第7回特定原子力施設の実施計画の審査等に 係る技術会合におけるご質問へのご回答

2023年4月11日

東京電力ホールディングス株式会社
国立研究開発法人日本原子力研究開発機構

技術会合における宿題

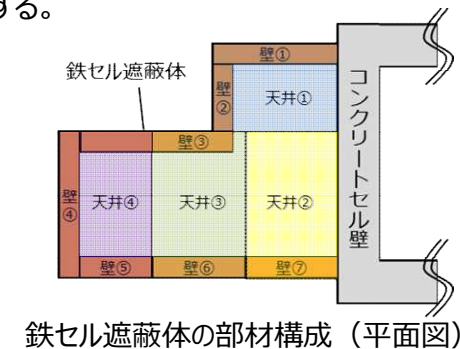
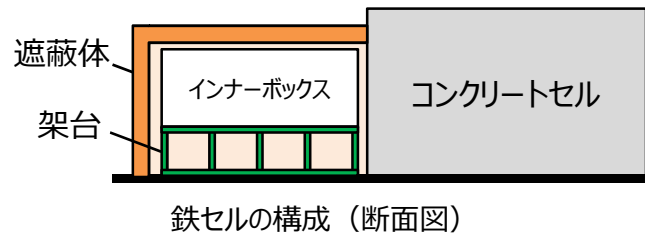
- 鉄セル遮蔽体の上位クラスへの波及的影響について説明すること。

鉄セル遮蔽体（B+クラス）が地震等で損傷した場合のコンクリートセル（Sクラス）への波及的影響を評価した。

Ss900地震発生時に想定される事象

地震によって鉄セル遮蔽体が損傷し、遮蔽体が転倒・落下する可能性がある。遮蔽体が外側に転倒する場合はコンクリートセルへ波及的影響を及ぼす可能性は低いと考える。遮蔽体のインナーボックス側への転倒又は落下する場合は、インナーボックスが変形等し、遮蔽体自体がインナーボックスにとどまるため、コンクリートセルへ波及的影響を及ぼす可能性は低いと考える。しかしながら、以下のような事象を想定する。

- インナーボックスでとどまった天井部材又は壁部材が地震の力で振動し、コンクリートセルに衝突する。
- 天井部材が落下し、インナーボックスに衝突し、跳ね返り、コンクリートセルに衝突する。
- 壁部材が地震により転倒し、インナーボックスに衝突し、跳ね返り、コンクリートセルに衝突する。

図 2.14.2.1-37 鉄セル遮へい体衝突時のコンクリートセル等の健全性

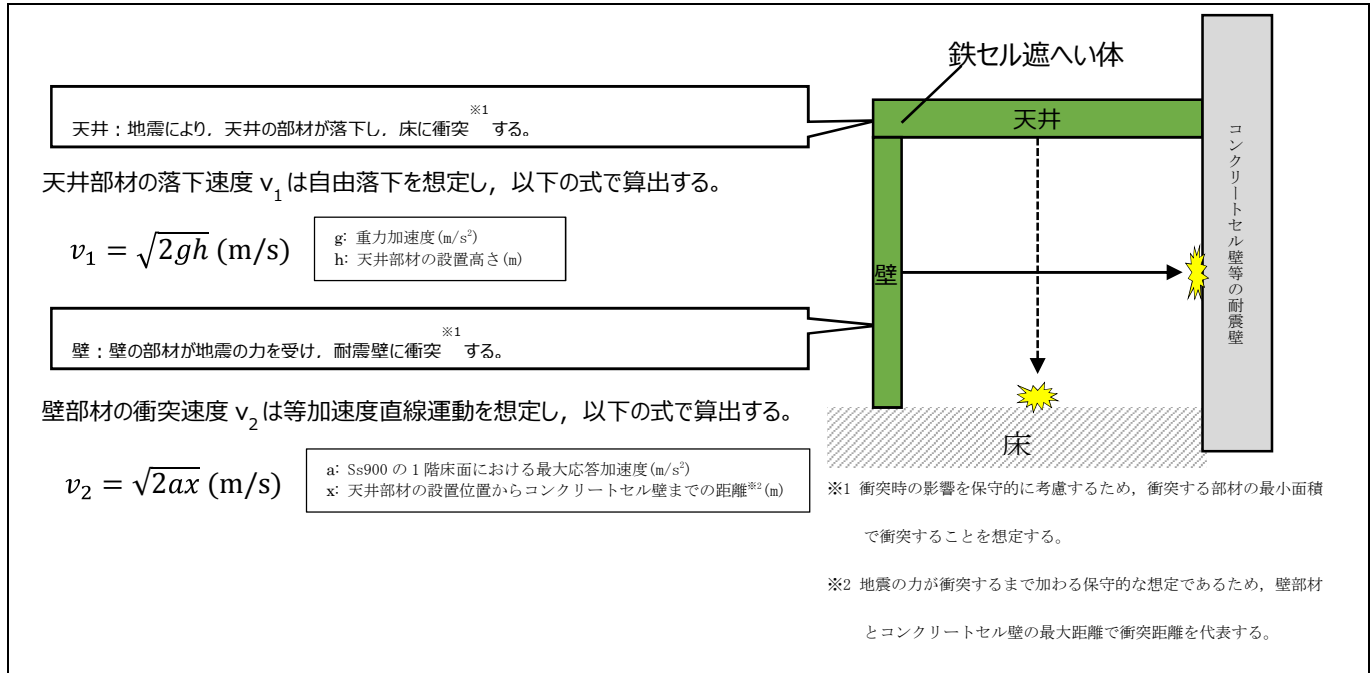
③	耐震設計	上記の耐震クラスの議論を踏まえ、必要に応じて耐震性評価を見直すこと、また下位クラス設備の破損等による上位クラス設備に対する波及的影響についても検討する必要があること。	2023/1/24	補足説明資料2.14.2.1-67~71頁にて、上位クラス設備に対する波及的影響を記載した。	2023/4/11			
④	耐震設計	マニプレータに係る説明に関連して、セル等の全ての貫通部や鉛ガラス部等について耐震、火災、負圧維持等の観点から、いずれの場合においても影響がないことを網羅的に説明すること。	2023/1/24	補足説明資料2.14.2.1-76~77頁にて、貫通部における鉛ガラス部等について耐震、火災、負圧維持等の観点から、いずれの場合においても影響がないことを記載した。	2023/4/11			
⑤	耐震設計	Ss900の評価結果等の「概ね弾性状態(スケルトンカーブの第2折れ点以下)」と記載している点について、どのような状態(例:鉄筋降伏には至らない状態等)を意味しているのか具体的に記載すること。	2023/2/13	補足説明資料2.14.2.1-6~7頁にて、スケルトンカーブの第2折れ点以下がどのような状態か具体的に記載した。	2023/4/11			
⑥	耐震設計	3.0Ciの耐震評価結果(検定比等)について、検定比が1.0を超過している部材の損傷程度を説明するとともに、各部材の機能維持に必要な強度との関係性や耐震上重要なセルやピットの機能への影響等について説明すること。	2023/2/13	補足説明資料2.14.2.1-9~10頁にて、検定比が1.0を超過している部材の損傷程度を記載した。また、2.14.2.1-44~48頁にて、ピットの機能への影響がないことを記載した。	2023/4/11			
⑦	耐震設計	耐震クラスについて、Ss900の解析・評価した結果等から実質上安全機能が喪失しないことからB+クラスにしたいとするならば、その考え方やロジック構築の経緯、昨年11月16日の原子力規制委員会で示した耐震クラスの設定の考え方のフローとの関係を整理して説明すること。	2023/2/13	補足説明資料2.14.2.1-1~77頁にて、試料ピット、コンクリートセルはSクラスと分類することを記載した。	2023/4/11

(1) 想定事象
